Liste Nr. 162.6/5
für Einzelteile

TORPEDO-DUOMATIC-NABE
102 mit Rücktrittbremse

FICHEL & SACHS AG · 8720 SCHWEINFURT

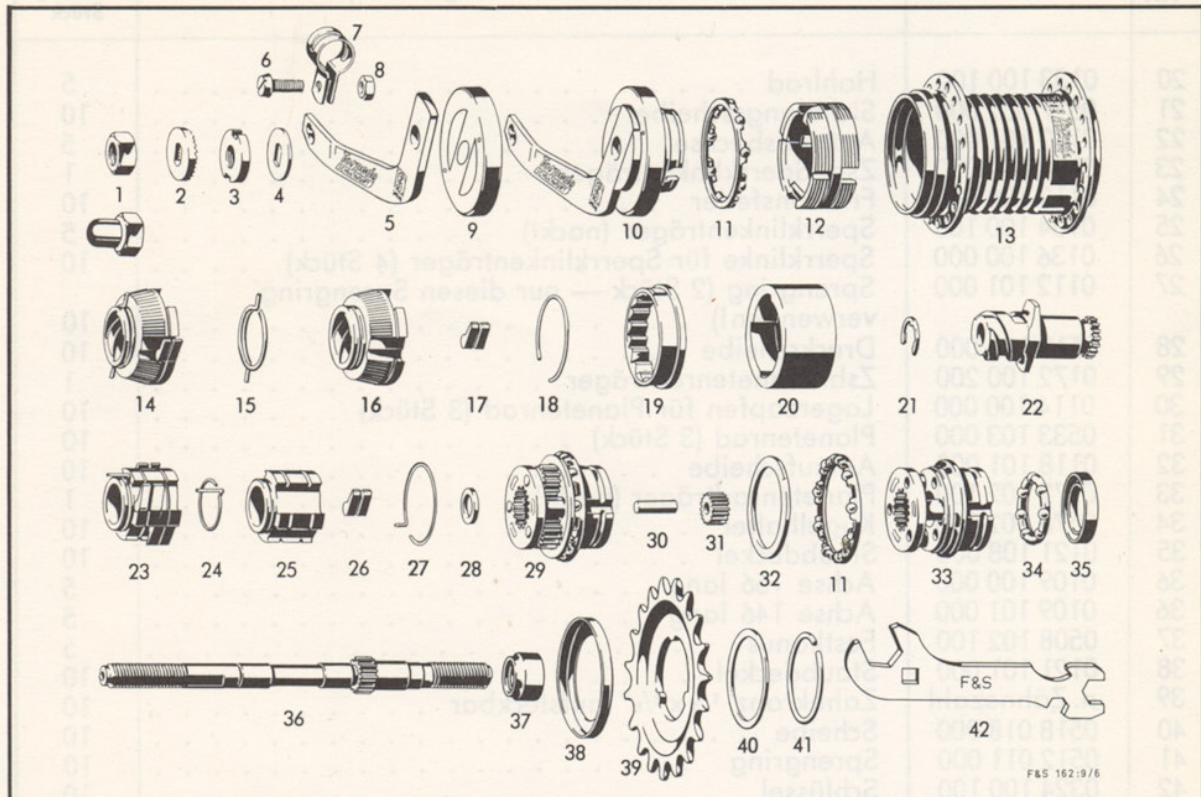
***ACHTUNG!** Der Bronzemantel wird nach Aufbrauch durch einen Stahlbremsmantel ersetzt. In Verbindung mit diesem Stahlbremsmantel darf nur die verkupferte Bremskonus-Friktionsfeder Verwendung finden, da andernfalls Funktionsstörungen auftreten (siehe auch Merkblatt Nr. 162.41!).

Nachstehend die zusammengehörenden Neuteile:

| 12 | 0173 102 000 | Bremsmantel (Stahl) | 5 |
| 14 | 0174 101 200 | Zsb.-Bremskonus (mit verkupfelter Friktionsfeder!) | 5 |
| 15 | 0113 103 000 | Friktionsfeder (zur Kennzeichnung verkupfert!) | 10 |
| — | 0369 135 100 | Tube FETT FÜR STAHLBREMSMANTEL | — |
